Design Change
Request No. 25_032

Customer project Name/ 客户项目名称: JIM-4JJ MCR No. / MCR号:

DOC+SDPF新鲜件(不可拆): F01ZH003EA-03

SCR新鲜件: F01ZH003EB-05

DOC DPF 主要变更点如下:

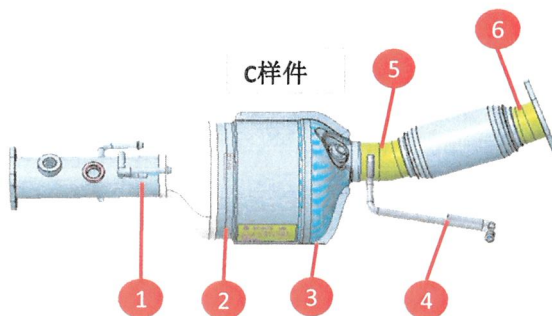
1. 进气法兰加厚2mm
2. 进气端锥进气口直径增大4mm, 长度缩短4mm
3. DOC-canning 不共用493, 筒体缩短
4. 喷嘴座缺口位置调整
5. 混合器保温共用493
6. 新开DOC模具件保温
7. 新开DPF模具件保温
8. 新开尾管模具件保温 (暂定不开)
9. 侧支架依据模具供应商要求调整

SCR 主要变更点如下:

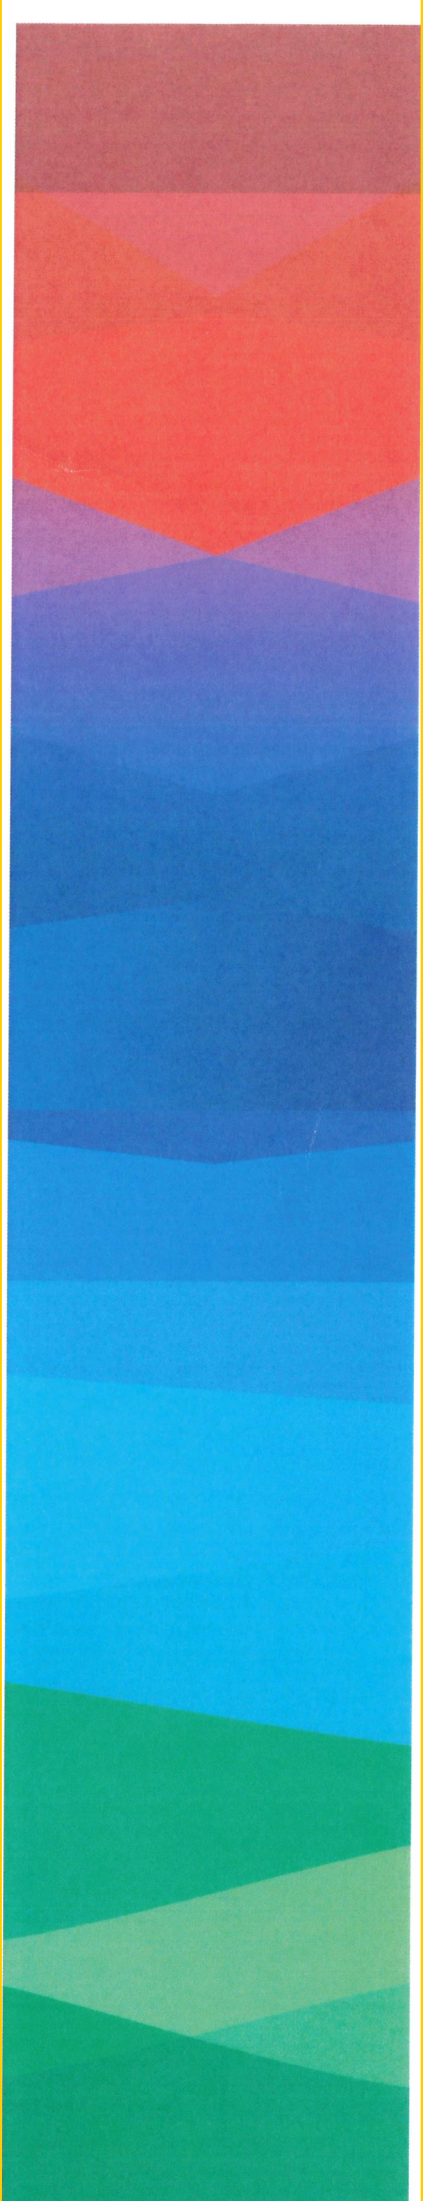
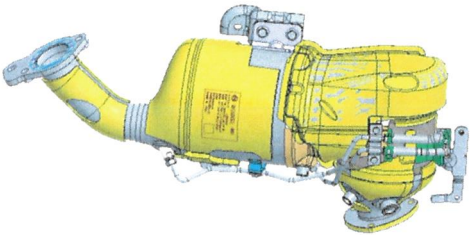
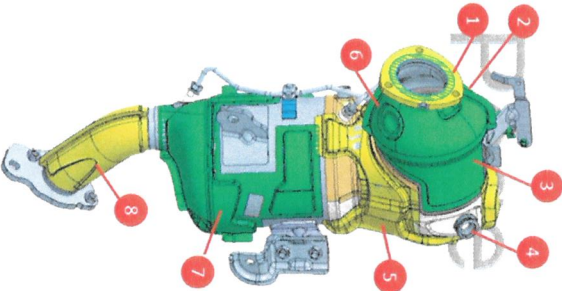
1. 尾管长度增长
2. 封装筒体缩短
3. 保温壳需要折弯
4. 吊钩更改
5. 进气管微调

PDECR 25-032

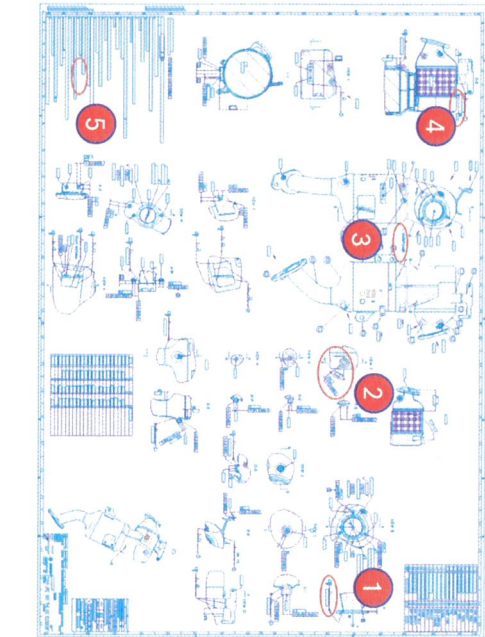
零件号	零件名称	Project	样件阶段	变更来源
	F01Z5017NN-03	MIXER UNIT	JIE-4JJ	C	BOSCH/Customer
	变更前			变更后	
变更描述				 1.处焊缝由50mm增长为115mm 08-20	
变更原因	增加焊缝长度，避免结晶掉落				
风险点（影响）	无				
验证方法	无

PDECR 25-032

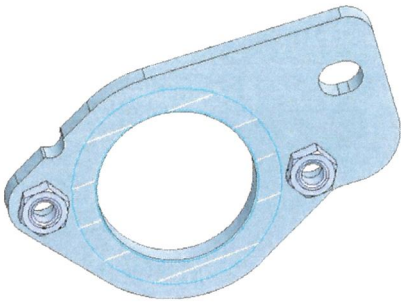
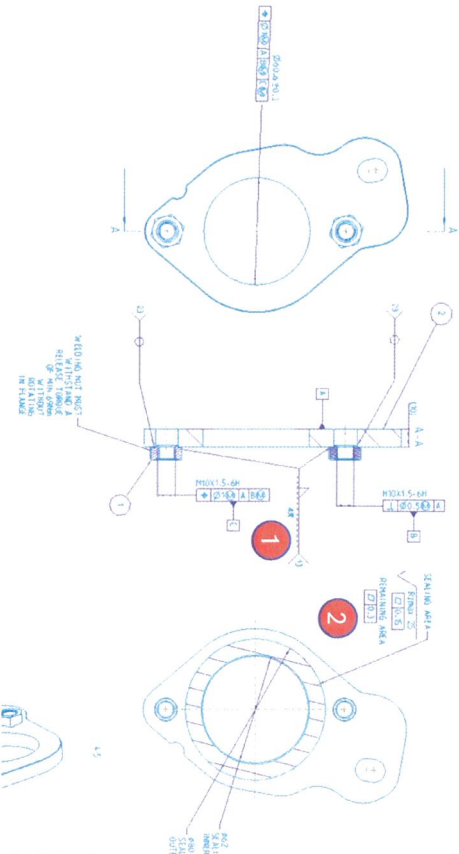
零件号	零件名称	Project	样件阶段	变更来源
	F01Z5017NL-03	DOC+SDPF WELDING	JIE-4JJ	C	BOSCH/Customer
	变更前		变更后		
变更描述	F01Z5017NL-02		 1.端锥改为内焊 2.定义尿素喷嘴缺口位置度 3.混合器焊缝不允许泄露 4.封装插入深度改为MAX.8 5.焊丝改为439Ti，同量产493		
变更原因	零件变更后，焊接组件随之更改；				
风险点 (影响)	无				
验证方法	无

PDECR 25-032

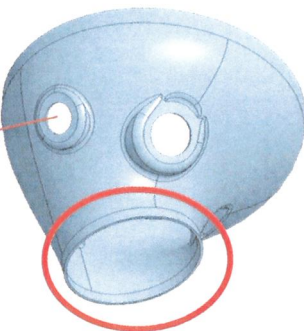
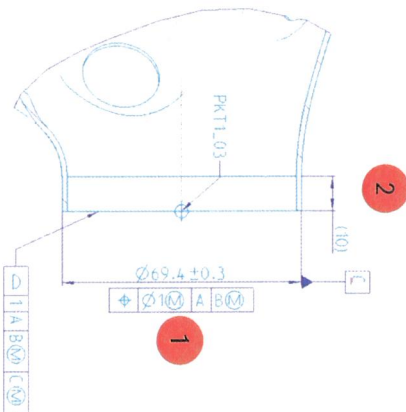
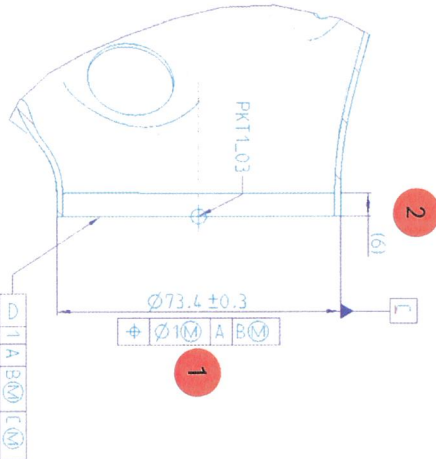
零件号	零件名称	Project	样件阶段	变更来源
F01Z510258-03	FLANGE	JIE-4JJ1	C	BOSCH/Customer
变更描述				
变更前		变更后		
 		  1.法兰厚度更改 2.平面度更改-同493		
变更原因	弗吉亚工厂评估，传感器座不好焊接，需要调整焊接顺序，端锥和法兰需要内焊，需要增厚法兰厚度，方便焊接			
风险点 (影响)	法兰增重，焊缝强度不足			
验证方法	FEA仿真更改后结果数据，优于更改前数据 (报告见附件)

PDEC R 25-032

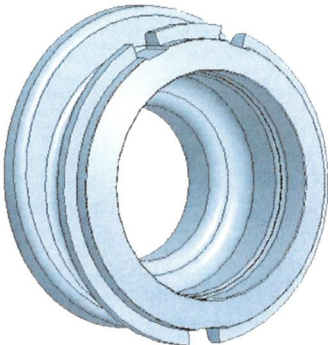
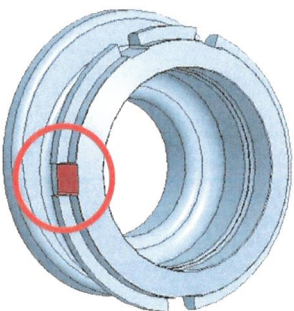
零件号		零件名称		Project		样件阶段		变更来源	
F01Z5017P4-03		FLANGE		J1E-4JJ1		C		BOSCH/Customer	
变更前				变更后

变更描述									
变更原因				弗吉亚工厂评估, 螺母不好焊接, 需要增加点焊才可以满足脱落要求。平面度更改-同493					
风险点 (影响)				无					
验证方法				无

PDEC R 25-032

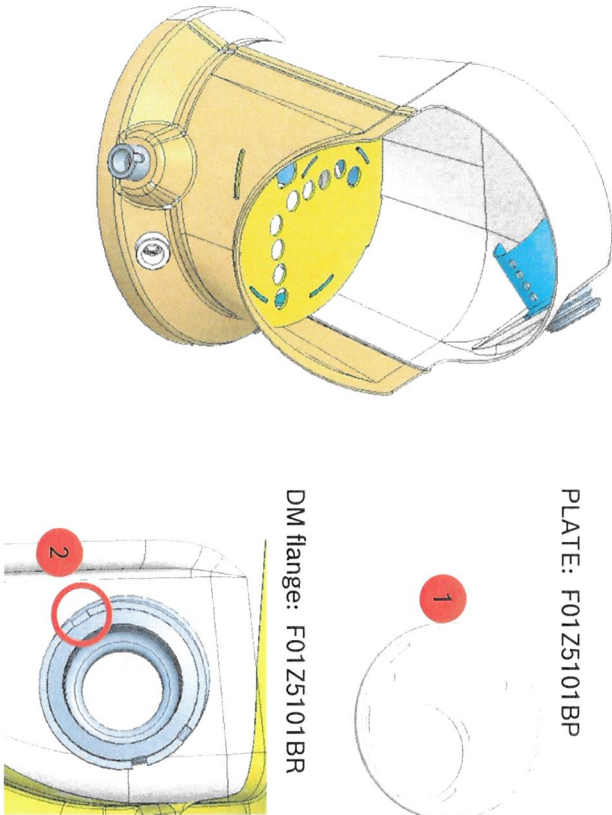
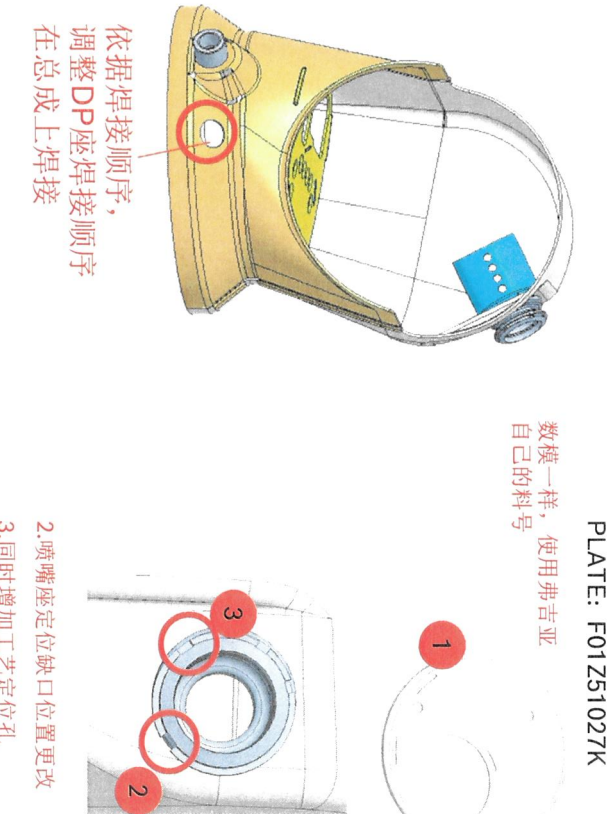
零件号	零件名称	Project	样件阶段	变更来源
F01Z510259-03	CONE	JIE-4UJ1	B	BOSCH/Customer
变更前		变更后		
变更描述

变更原因				
1.弗吉亚工厂评估，传感器座不好焊接，需要调整焊接顺序，端锥和法兰需要内焊，需要进气口直线段减短。2.客户要求进气口直径增大				
风险点（影响）				
1.FEA仿真更改后结果数据，优于更改前数据（报告见附件）评估风险较小。2.进气口直径增大王笛评估无影响				
验证方法

PDECR 25-032

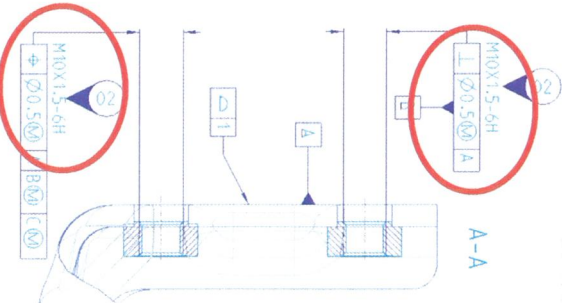
零件号	零件名称	Project	样件阶段	变更来源
	F01Z5102TD-00	DM flange	Jle-4JJ	C	BOSCH/Customer
	变更前				
变更描述			 增加工艺定位孔 防止和493混料		
变更原因	C样件新开保温				
风险点 (影响)	无				
验证方法	无

PDECR 25-032

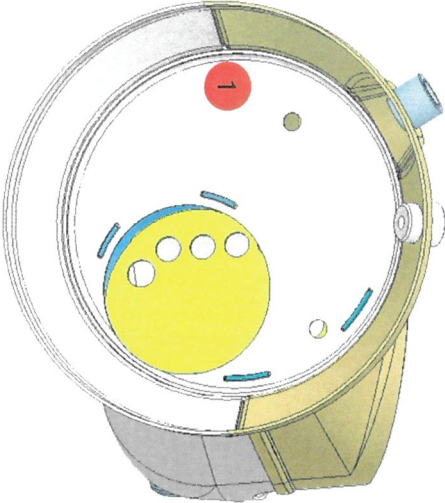
零件号		零件名称		Project	样件阶段	变更来源
F01Z5017NN-03		MIXER UNIT		JIE-4JJ	C	BOSCH/Customer
变更前				变更后		
 PLATE: F01Z5101BP DM flange: F01Z5101BR				 PLATE: F01Z51027K 数模一样, 使用弗吉亚自己的料号 1.共用弗吉亚零件。2.依据客户要求调整喷嘴角度 依据焊接顺序, 调整DP座焊接顺序 在总成上焊接 2.喷嘴座定位缺口位置更改 3.同时增加工艺定位孔		
变更描述						
变更原因				1.共用弗吉亚零件。2.依据客户要求调整喷嘴角度		
风险点 (影响)				无		
验证方法				无

PDECR 25-032

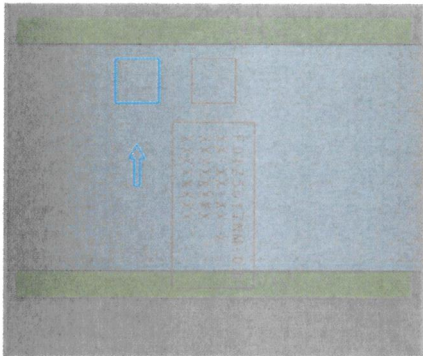
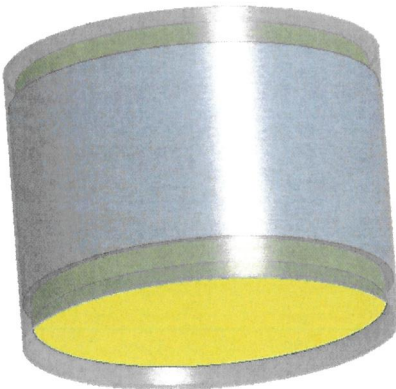
零件号	零件名称	Project	样件阶段	变更来源
	F01Z5017P5-05	BRACKET	Jle-4JJ	C	BOSCH/Customer
	变更前				
变更描述	F01Z5017P5-01		变更后

和供应商确认最终可行性OK 更新图纸，螺母增加点焊， 孔径及位置度更新 增加刻字区域 同时后续单独供货 1.F01Z51025V支架孔直径13±0.2收^严至12.5±0.2; 2.F01Z5017P5螺母孔垂直度1收^严至0.5; 位置度1收^严至0.5 5JE2501480 客户料号更新 08-20		
变更原因	供应商反馈B样件成型困难，需要优化数模				
风险点 (影响)	机械强度不足				
验证方法	FEA仿真结果可以满足要求，见附件

PDECR 25-032

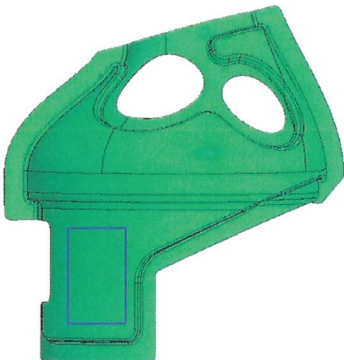
零件号	零件名称	Project	样件阶段	变更来源
	F01Z5018DV-00	INSULATION	Jle-4JJ	C	BOSCH/Customer
	变更前				
变更描述	手工保温		变更后		
			 INSULATION WITH MAT: F01Z5018DV-00 FOIL: F01Z5017RS-01 MAT: F01Z5102VN-00 和供应商确认最终可行性OK 更新棉，保温壳图纸		
变更原因	C样件新开保温				
风险点 (影响)	无				
验证方法	无

PDECR 25-032

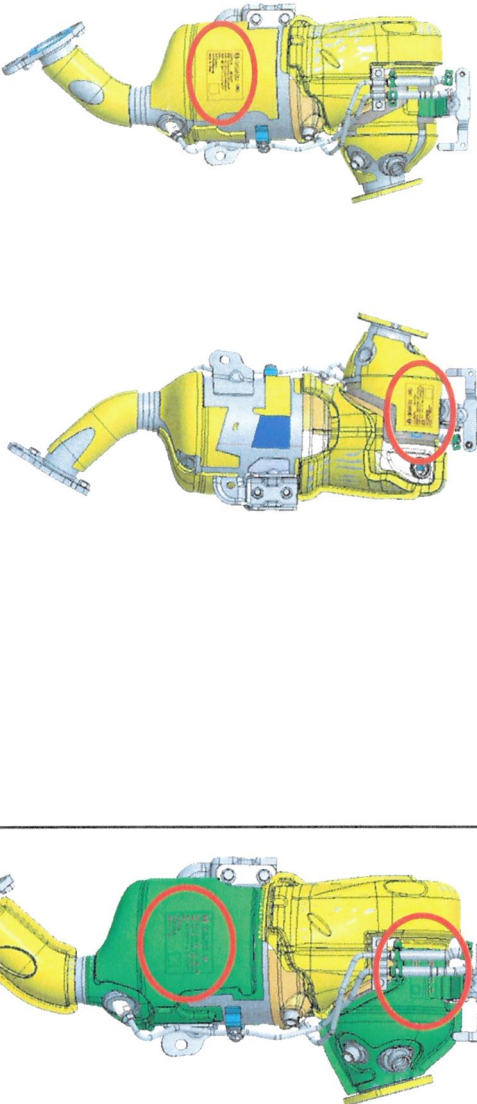
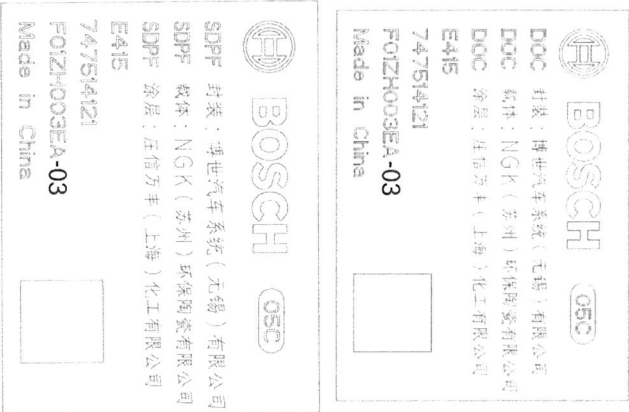
零件号		零件名称	Project	样件阶段	变更来源
	F01Z5017P2-06		OUTLET PIPE	JIE-4JJ	C	BOSCH/Customer
	变更前			变更后		
变更描述	 PIPE-ASSEMBLY: F01Z5017P2-01 PIN: F01Z51025K-01 PIN:F01Z51025L-01 PIN:F01Z51025M-01			 PIPE-ASSEMBLY: F01Z5017P2-06 PIN: F01Z51025K-06 PIN:F01Z51025L-06 最终状态取消一个小吊钩 只有2组吊钩		
变更原因	进气端锥旋转，方便客户拆T6。进气管位置微调，吊钩需要新设计					
风险点 (影响)	机械强度不足					
验证方法	FEA仿真后，评估无影响，报告见附件

PDECR 25-032

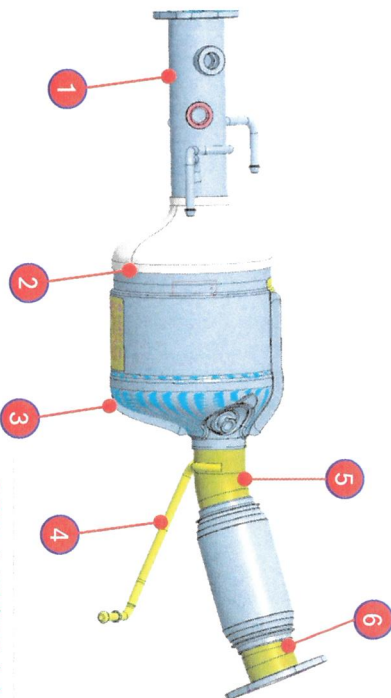
零件号	零件名称	Project	样件阶段	变更来源
	F01Z5018AX	INSULATION	Jle-4JJ	C	BOSCH/Customer
	变更前				
变更描述	手工保温		变更后		
			 INSULATION WITH MAT: F01Z5018AX FOIL: F01Z5017NZ- MAT: F01Z5102RK MAT:F01Z5102RL		
变更原因	C样件新开保温-493已量产				
风险点 (影响)	无				
验证方法	无

PDECR 25-032

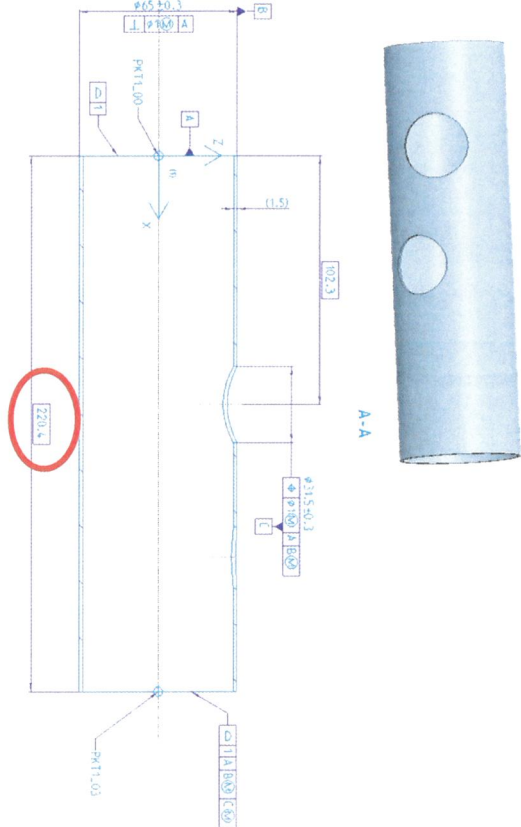
零件号	零件名称	Project	样件阶段	变更来源
	F01Z5018AY	INSULATION	J1e-4JJ	C	BOSCH/Customer
	变更前				
变更描述	手工保温		变更后		
			 INSULATION WITH MAT: F01Z5018AY FOIL: F01Z5017NU MAT: F01Z5102RM MAT:F01Z5102RN		
变更原因	C样件新开保温-493已量产				
风险点 (影响)	无				
验证方法	无

PDECR 25-032

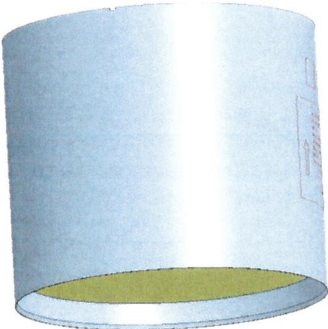
变更原因	零件号		零件名称		Project	样件阶段		变更来源
	F01ZH003EA-03		铭牌			Jle-4JJ		
			变更前			变更后		
变更描述								
变更原因	弗吉亚工厂，铭牌为保温壳供应商打刻，位置需要更新，铭牌内容需要更新							
风险点 (影响)	铭牌位置更改客户不同意							
验证方法	已沟通客户，客户认可。同493项目

PDECR 25-032

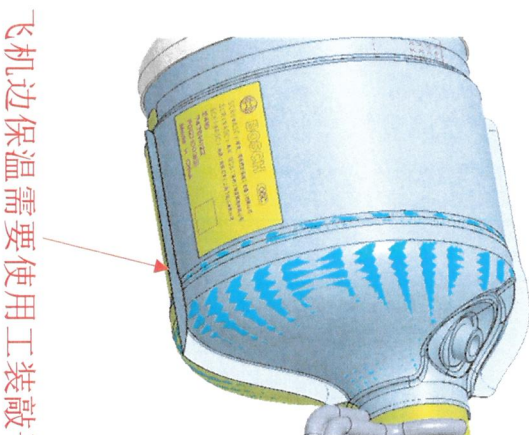
零件号		零件名称		Project	样件阶段	变更来源
F01ZH003EB-05		SCR UNIT		JIE-4JJ	C	BOSCH/Customer
变更前				变更后		
变更描述 				 SCR 主要变更点如下: 1.尾管长度增长 2.封装筒体缩短 3.保温壳需要折弯 4.吊钩更改 5.6. 进气管微调 焊丝改为439Ti, 同量产493		
变更原因 封装筒体不需要预留一寸, canning 同493。进气管锥旋转, 方便客户拆T6。保温壳飞机边在整车上最低点需要压平						
风险点 (影响) 零件变更, 机械强度无法满足要求						
验证方法 FEA仿真后, 结果均小于更改前数据, 评估无影响

PDECR 25-032

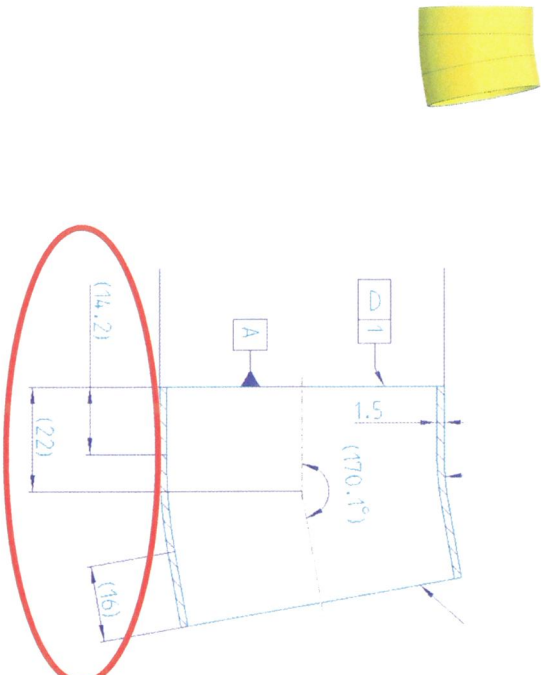
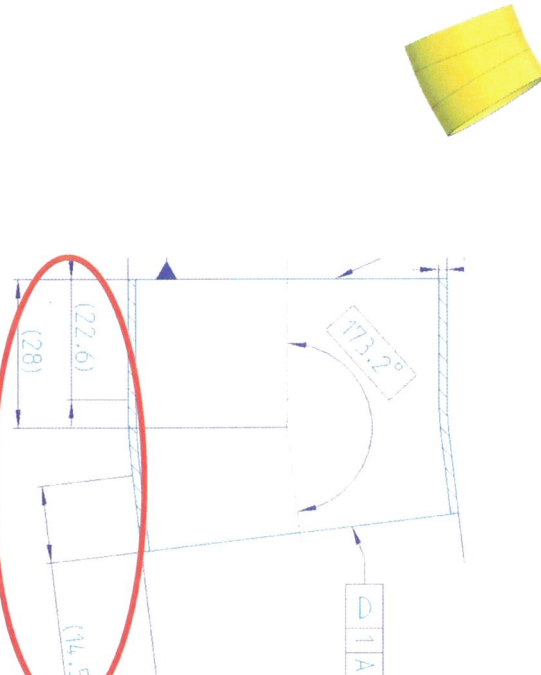
零件号	零件名称	Project	样件阶段	变更来源
	F01Z510262-05	OUTLET PIPE	JIE-4JJ	C	BOSCH/ Customer
	变更前后				
变更描述	 				
变更原因	封装筒体不需要预留一寸，canning 同493，尾管需要增长连接				
风险点 (影响)	无				
验证方法	无

PDECR 25-032

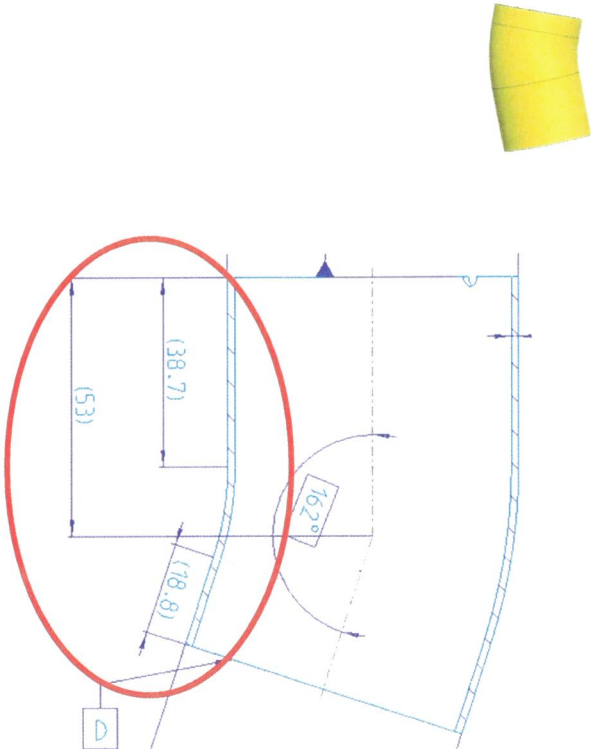
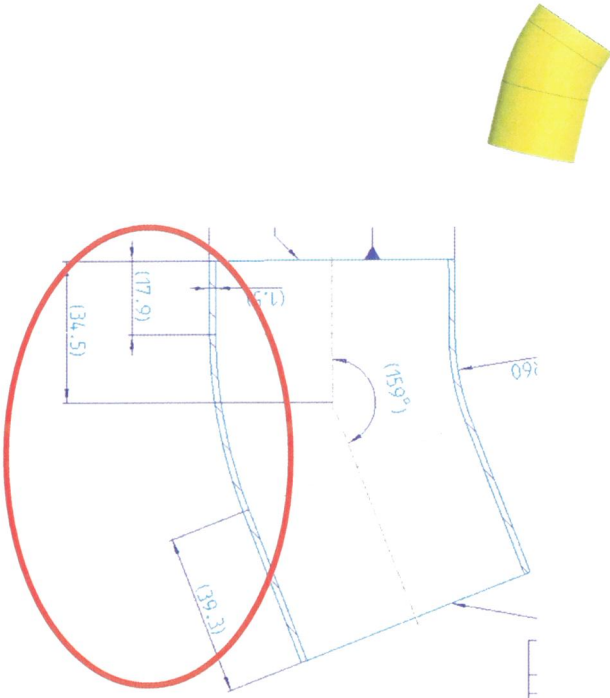
零件号	零件名称	Project	样件阶段	变更来源
	F01Z5018D8-00 F01Z5018D9-00	INSULATION	J1E-4JJ	C	BOSCH/Customer
	变更前			变更后	
变更描述				 飞机边保温需要使用工装敲平	
变更原因	T6位置旋转后，保温飞机边在整车最低点，客户要求把飞机边敲平				
风险点（影响）	无				
验证方法	无

PDECR 25-032

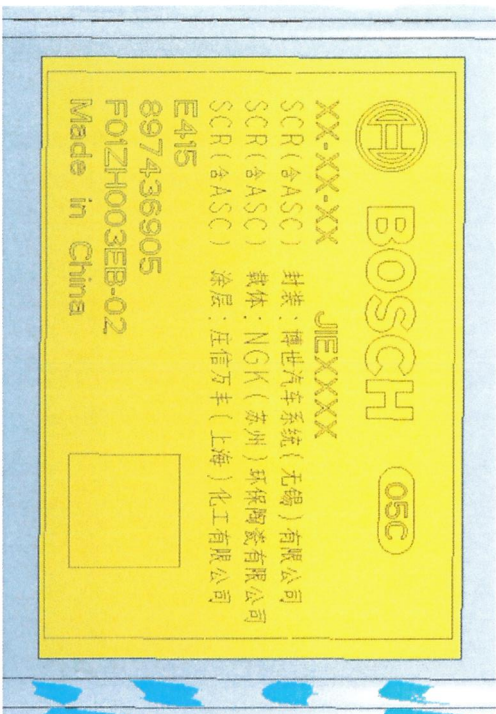
零件号	零件名称	Project	样件阶段	变更来源
	F01Z510261-05	OUTLET PIPE	JIE-4JJ	C	BOSCH/Customer
	变更前		变更后		
变更描述					
变更原因	进气端锥旋转，方便客户拆T6。进气管位置尺寸微调,同时增加工艺定位孔				
风险点 (影响)	机械强度不足				
验证方法	FEA仿真后，结果均小于更改前数据，评估无影响
